Multimedia Polska S.A.**Ul. Rzeszowska 135****39-200 Dębica****Dębica, dnia 06.07.2015****PROWODKAN****Ul. Lea 116/82L****30-133 Kraków**

W odpowiedzi na pismo z dnia 25.06.2015 dot. projektowanej kanalizacji sanitarnej w m. Jadowniki informujemy, że wyżej wymieniona inwestycja koliduje z istniejącą doziemną siecią teletechniczną eksploatowaną przez Multimedia POLSKA S.A. W związku z tym należy:

Temat:		Nr rys.:
Rozbudowa kanalizacji sanitarnej w gm. Brzesko		1
Opis:	Kanalizacja sanitarna dla południowej części Jadownik i części okolicznych w gminie Brzesko	Skala: 1:1000
Temat:	Projekt zagospodarowania terenu cz. 1	Brutto:
Projektował:	inż. Waldemar Kubik	Data opracowania: 06.06.2015
Opracował:	mgr inż. Radosław Śliwa	Stadium: PB
Opracował:	mgr inż. Marcin Włodarczyk	
Sprawił:	mgr inż. Andrzej Cieślak	
Pracownia Projektowa INWEST - LEX Sp. z o.o. ul. Mazowiecka 21, 30-019 Kraków

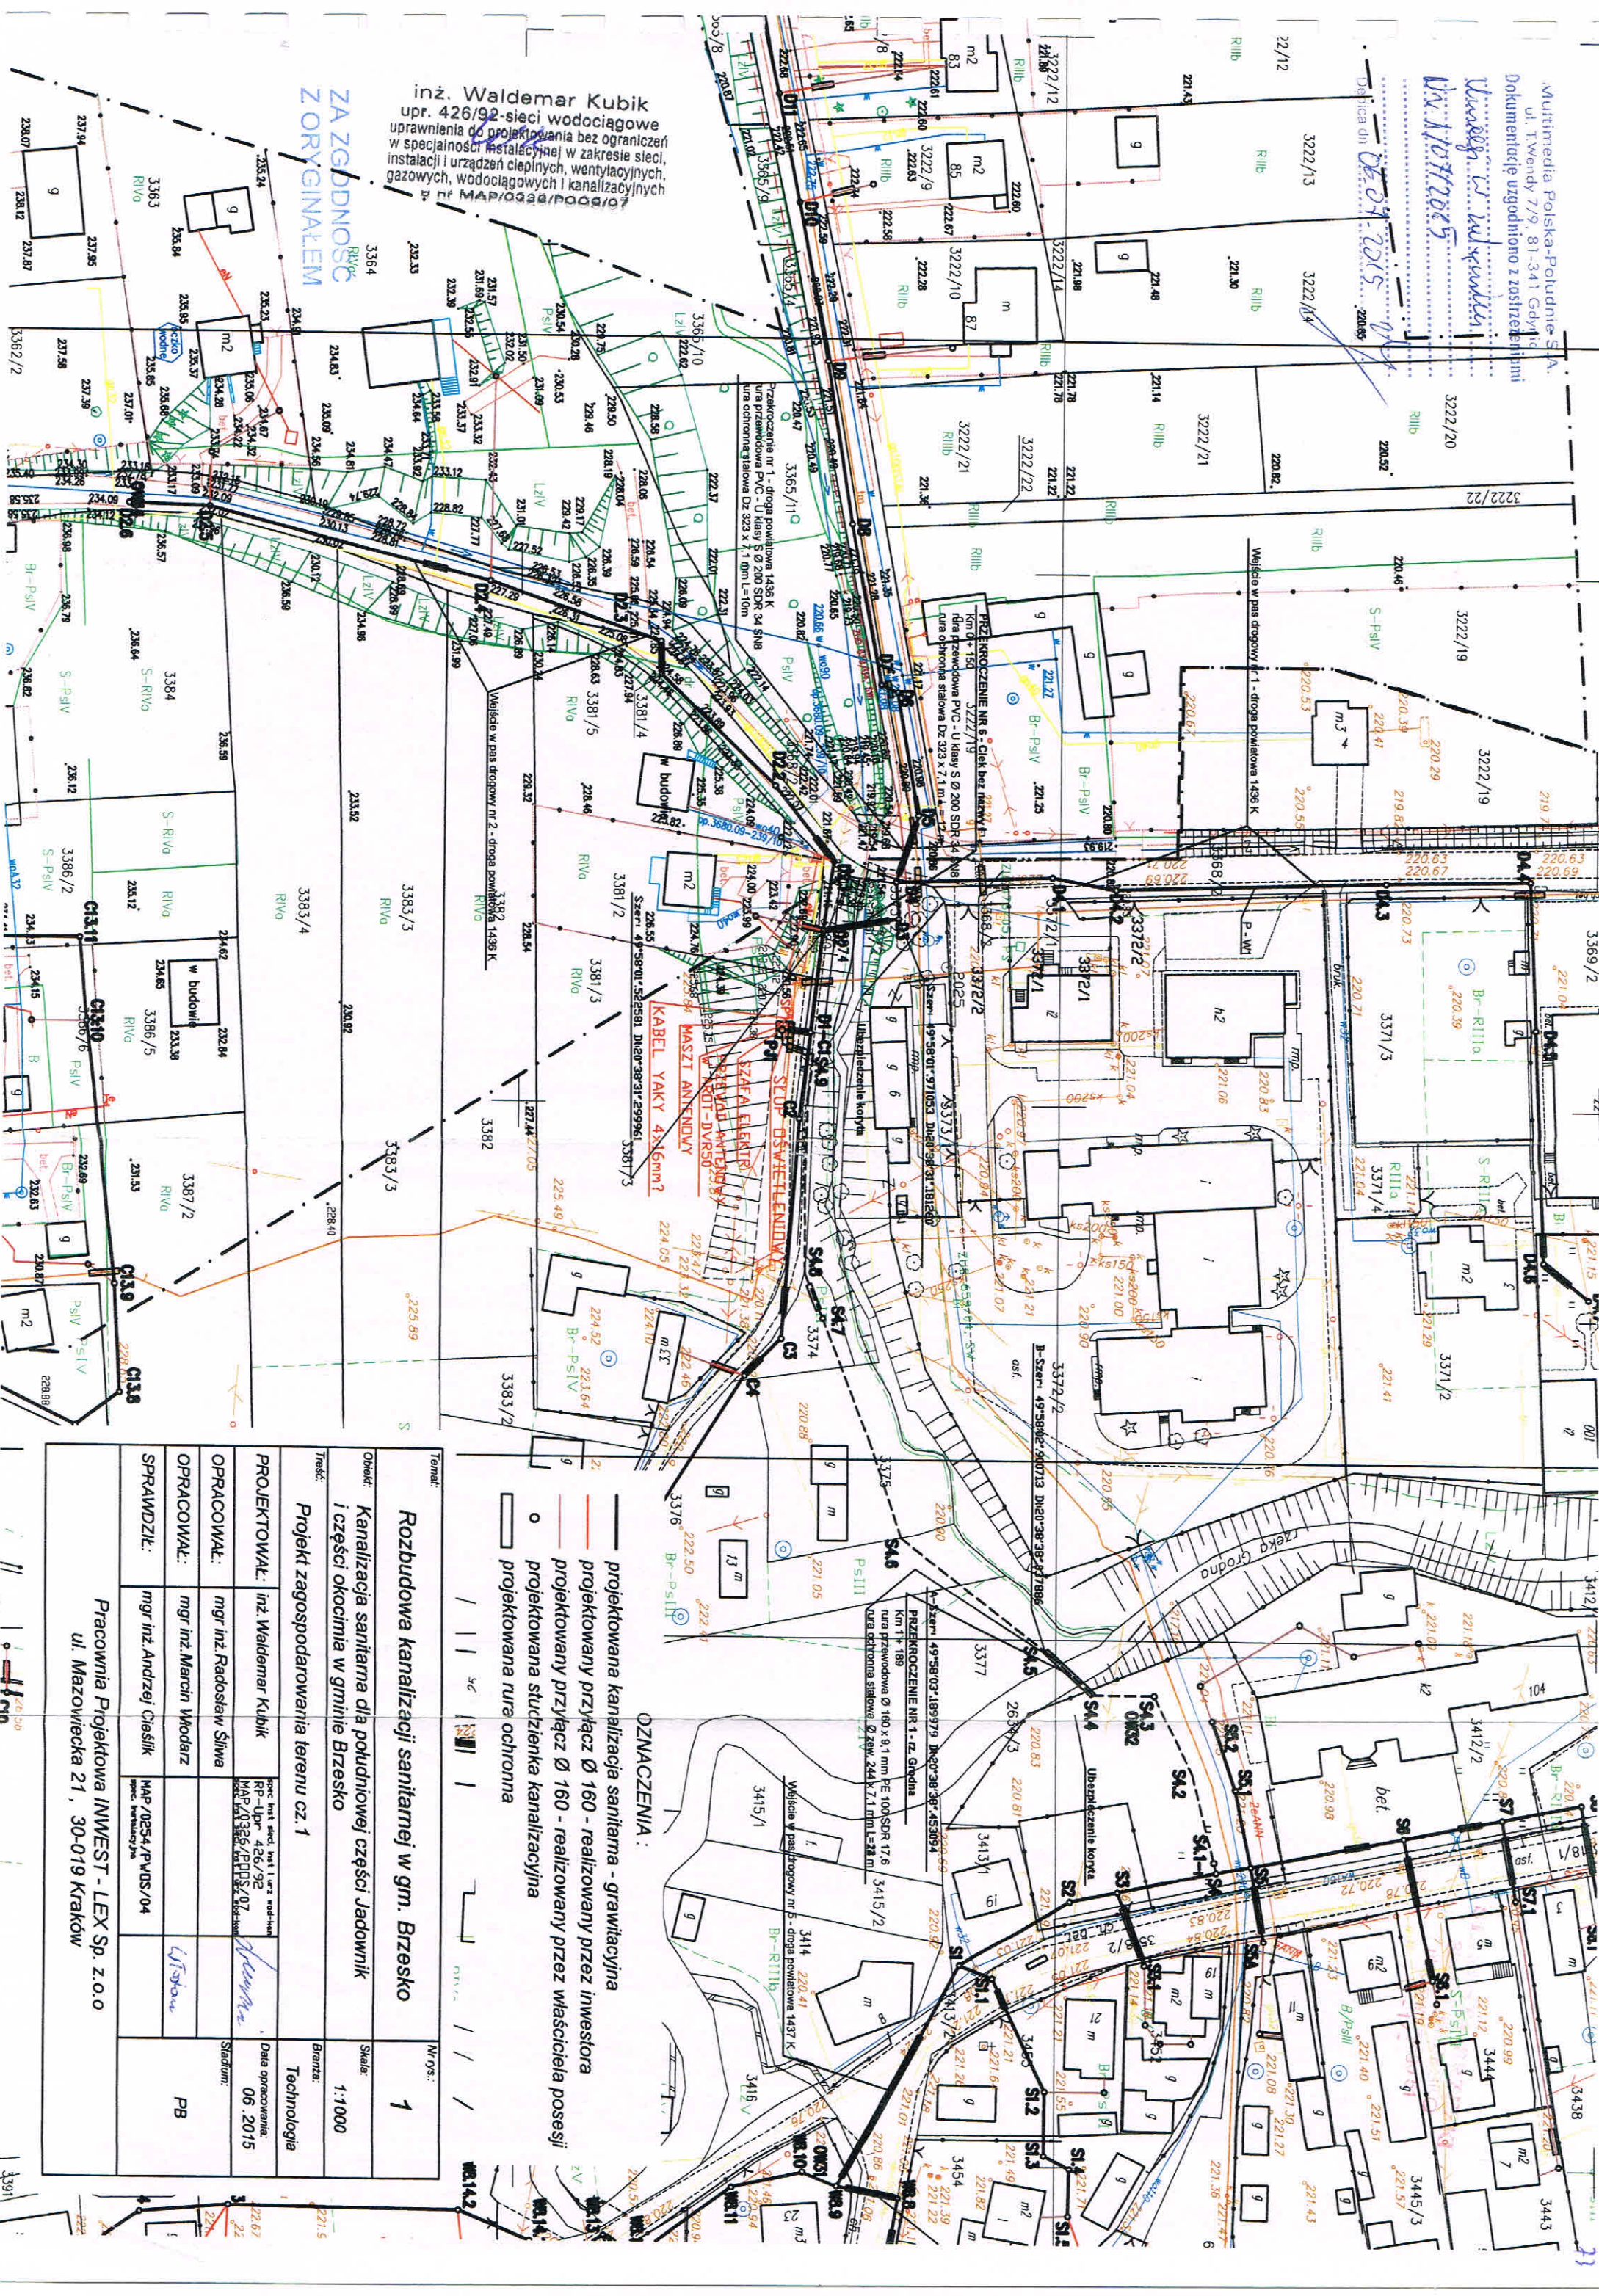
1. Prace w miejscu skrzyżowań wykonywać ręcznie
2. Zachować normatywne odległości w przypadku zbliżeń i skrzyżowań
3. W przypadku zmiany rzędnych terenu należy uwzględnić regulację poziomu istniejącej infrastruktury telekomunikacyjnej doziemnej z zachowaniem normatywnego przykrycia, w stosunku do projektowanej niwelety
4. Przed zasypaniem miejsca kolizji zgłosić ten fakt do działu technicznego
5. Zawiadomienie o terminie rozpoczęcia prac należy kierować na adres:
